SERVICE-INFO

A segédberendezések meghajtásának a területéről érkező zajok elleni védelem a Ford Mondeo III és a Ford Transit modelleknél

Cikksz.: 535 0223 10

1. ábra: Váltás a merev szíjtárcsáról a generátor-szabadonfutóra

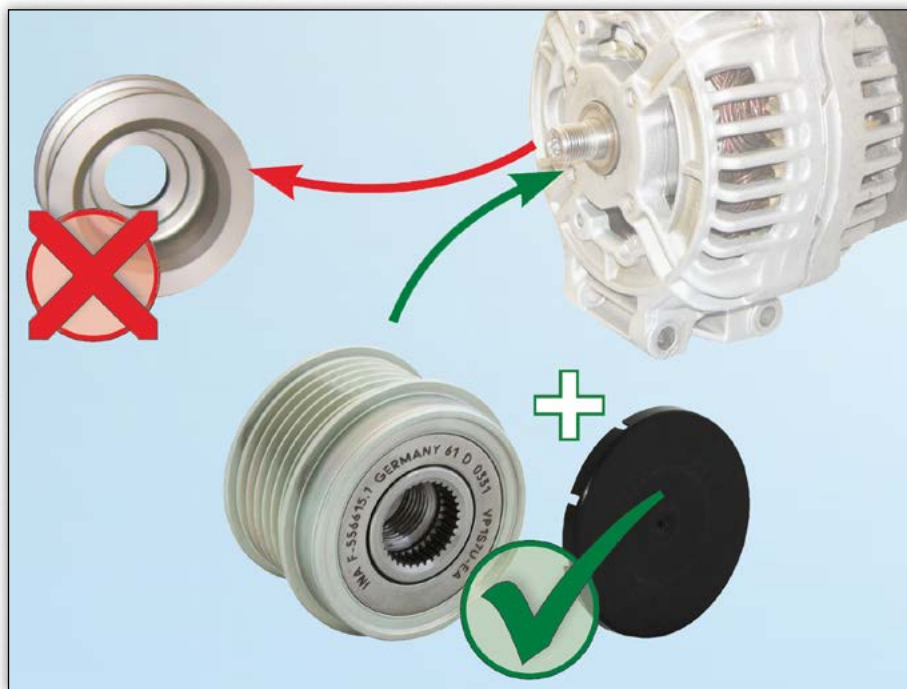
A bordás ékszímű erős dinamikus mozgása miatt a merev generátor-ékszíjtárcsával szerelt járműveknél erős zajképződés fordulhat elő.

Műszaki megoldásként a Schaeffler Automotive Aftermarket ehhez a járműhöz egy generátor-szabadonfutót kínál. Ez csökkenti a segédhajtások dinamikus terheléseit és így megakadályozza a zajképződést.

Schaeffler Automotive Aftermarket ajánlja, hogy az érintett, merev generátor-szíjtárcsával szerelt járműveket alakítsa át 535 0223 10 cikkszámú generátor-szabadonfutóra.
